**ARPAT - DIREZIONE TECNICA - Settore VIA/VAS**  
Via Porpora, 22 - 50144 - Firenze

**Oggetto:** AUTOSTRADA A1 MILANO-NAPOLI - Tratta Firenze Sud/Incisa Valdarno - Commento al rapporto TECNE (ex SPEA) sull'attività di monitoraggio *trimestre Ottobre-Dicembre 2020*.

Figura 1: stazione di monitoraggio fissa A1-FS-RA-A3-02 media giornaliera PM10, confronto con la media di PTS della campagna di misura effettuata nel trimestre in esame nella stazione A1-BR-A2-01, dati IV trimestre 2020.

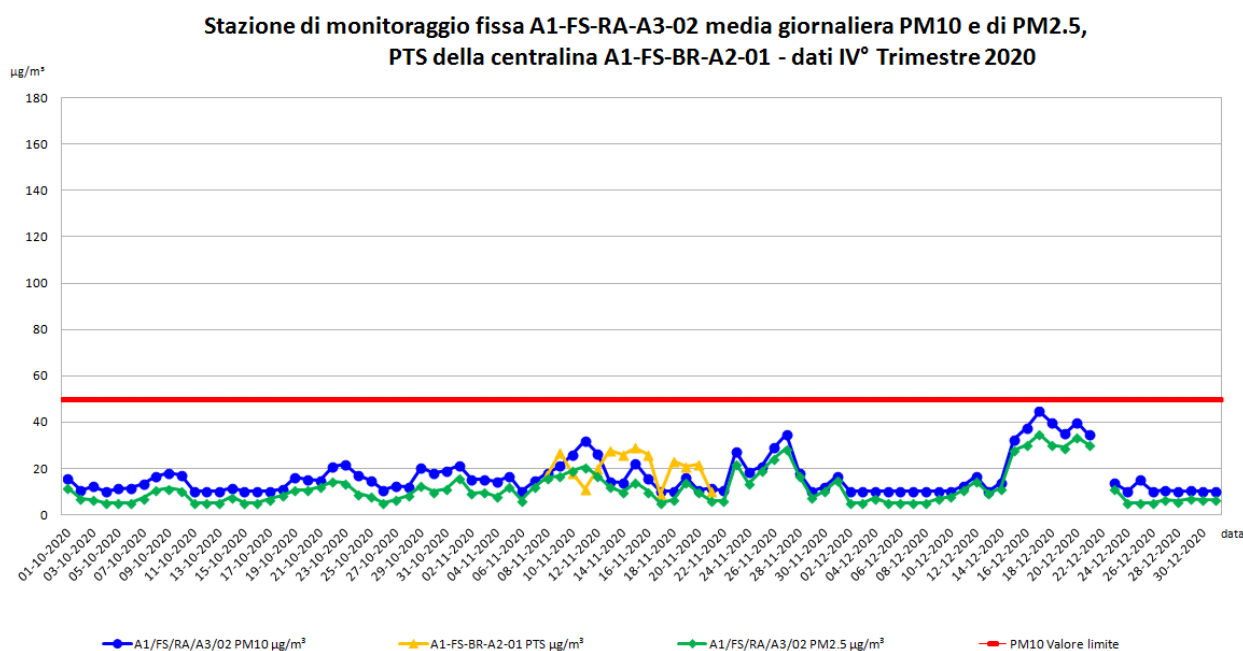
In Figura 1 è riportato il grafico del PM10 della stazione A1-FS-RA-A3-02 con il relativo valore giornaliero di PTS della stazione A1-FS-BR-A2-01.

In generale i valori di PM10 della stazione A1-FS-RA-A3-02 seguono l'andamento della contemporanea media giornaliera di PM2.5 (Figura 1). Non emergono osservazioni degne di nota.

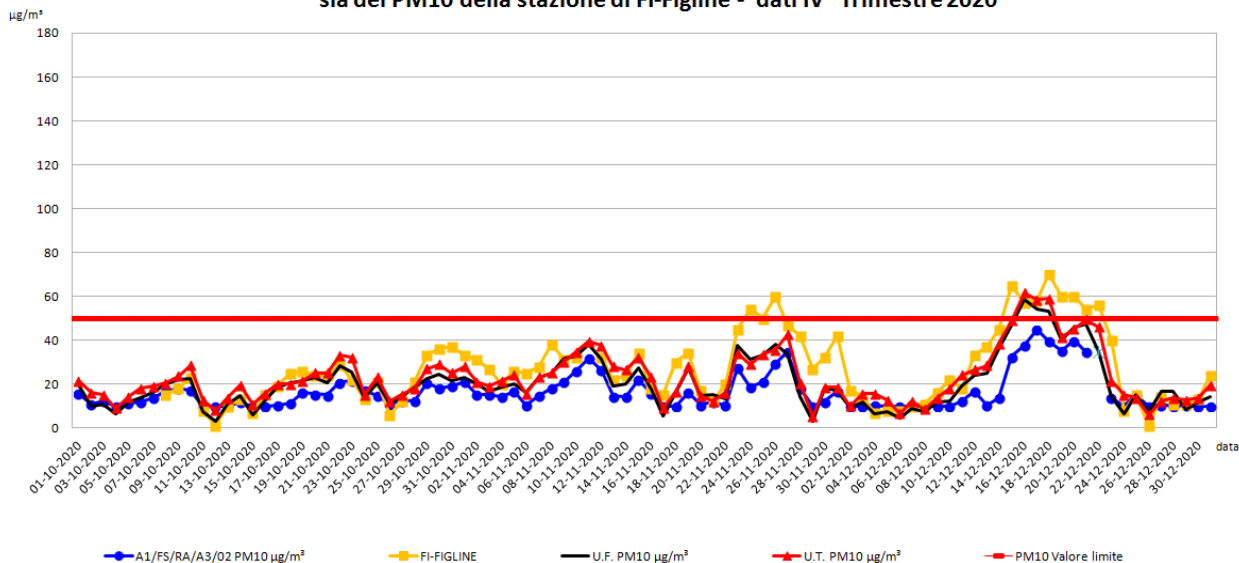
Nel grafico di Figura 2, i valori di PM10 misurati dalla stazione fissa A1-FS-RA-A3-02 sono messi in relazione con i corrispettivi valori di PM10 delle stazioni prese come riferimento dell'Agglomerato Fiorentino (urbane traffico FI-Gramsci, FI-Mosse; urbane fondo FI-Scandicci e FI-Bassi) e della stazione FI-Figline della Zona Valdarno Aretino e Valdichiana. Non emergono osservazioni degne di nota.
